논산시 고시 제2023-108호

가야곡2 농공단지계획(변경) 승인 및 지형도면(변경) 고시

논산 양지2농공단지 지형도면고시도 (도시계획시설)

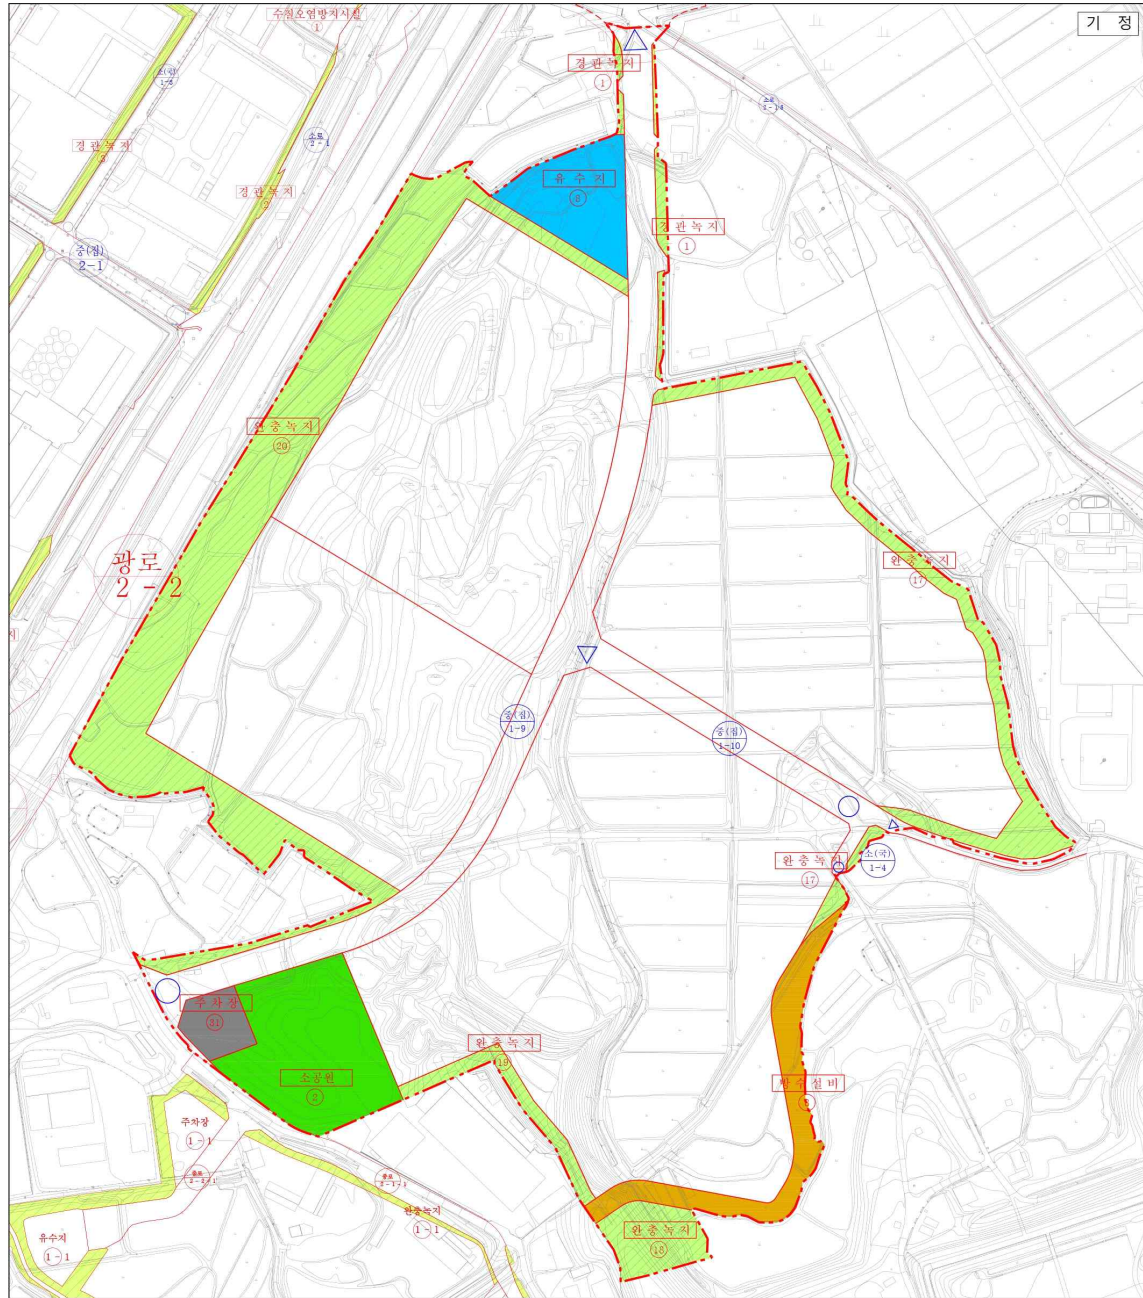
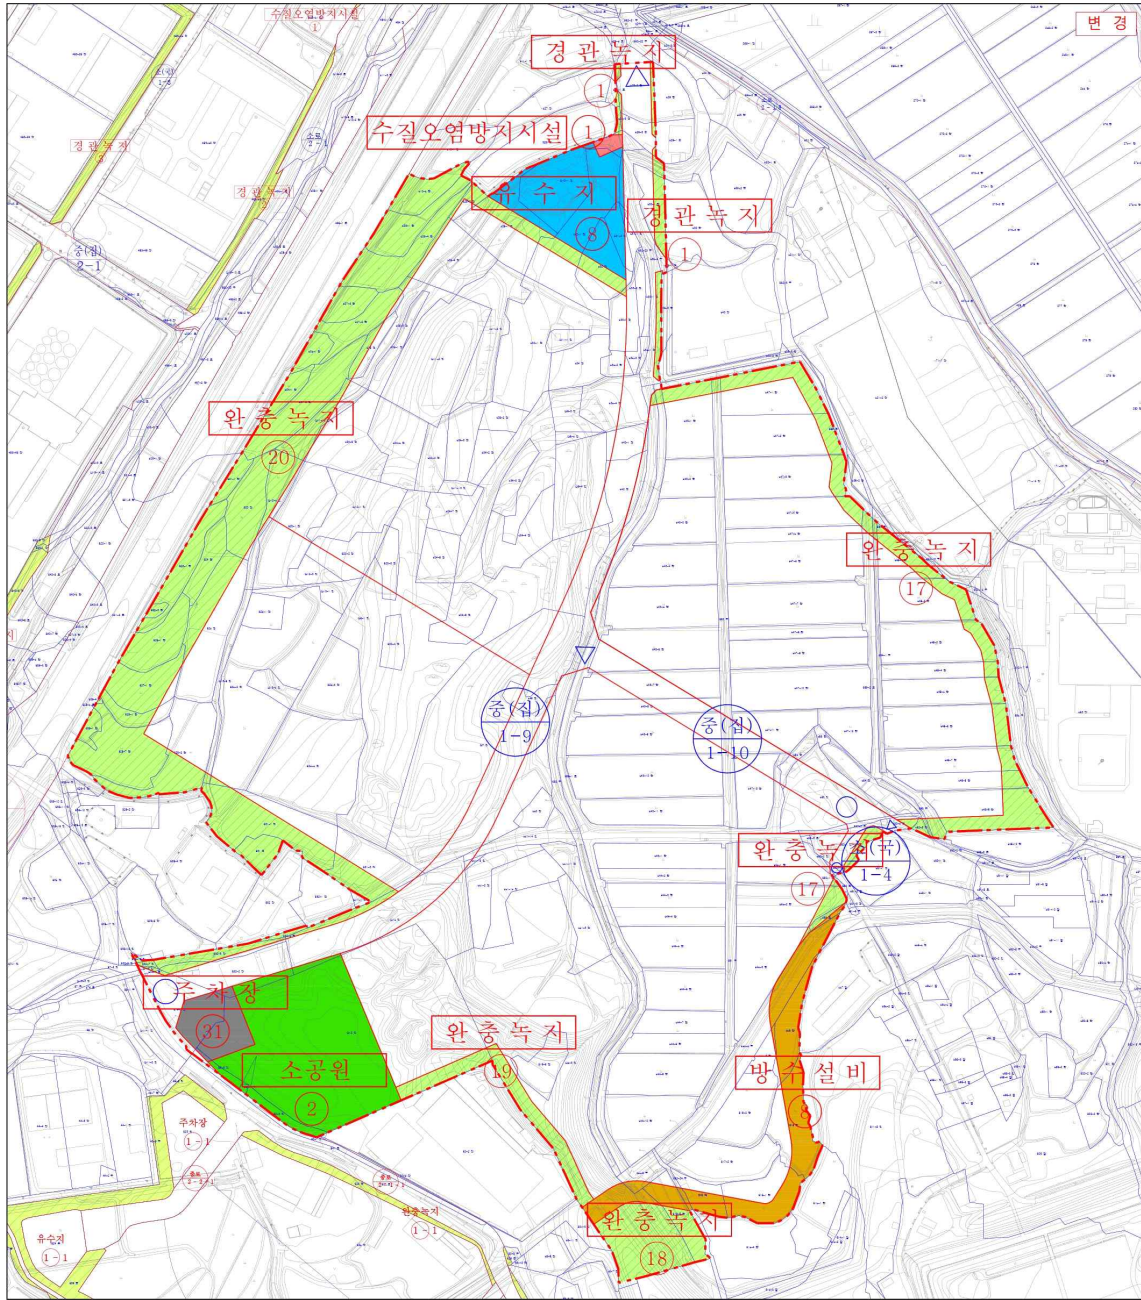
도면표시 번호	구역명	변경내용	변 경 사 유
41	가야곡2농공단지 지구단위계획구역	• 면적변경 : 2,404㎡감소 [310,754㎡ → 308,350㎡]	• 도로구역 지정에 따른 일부부지 제척 • 토지매입(사유지1필지)이 어려운 일부부 지 제척

변경전 도로명	변경후 도로명	변경내용	변경사유
중로 1-9	중로 1-9	연장변경 : 852m → 827m (25m 감소)	• 구역계 변경에 따른 연장 변경
소로 1-4	소로 1-4	도로선형 변경(연장75m, 폭 10m)	• 구역계 변경에 따른 선형 변경

도면 표시번호	시설명	변경내용	변경사유
1	경관녹지	• 면적변경 : 111㎡감소 [1,226㎡ → 1,115㎡]	• 구역계 변경에 따른 녹지면적 변경
17	완충녹지	• 면적변경 : 744㎡감소 [7,549㎡ → 6,805㎡]	• 구역계 변경에 따른 녹지면적 변경

도면 표시번호	시설명	변경내용	변경사유
8	유수지	• 면적변경 : 211㎡감소 [5,396㎡ → 5,185㎡]	• 기존 유수지 부지 내 수질오염방지시설(오· 폐수가압장) 설치에 따른 면적변경

도면 표시번호	시설명	변경내용	변경사유
1 (가칭)	수질오염 방지시설	• 수질오염방지시설 신설 [면적 : 211㎡]	• 농공단지내 발생하는 오·폐수를 처리하기 위 하여 오·폐수가압장 신설
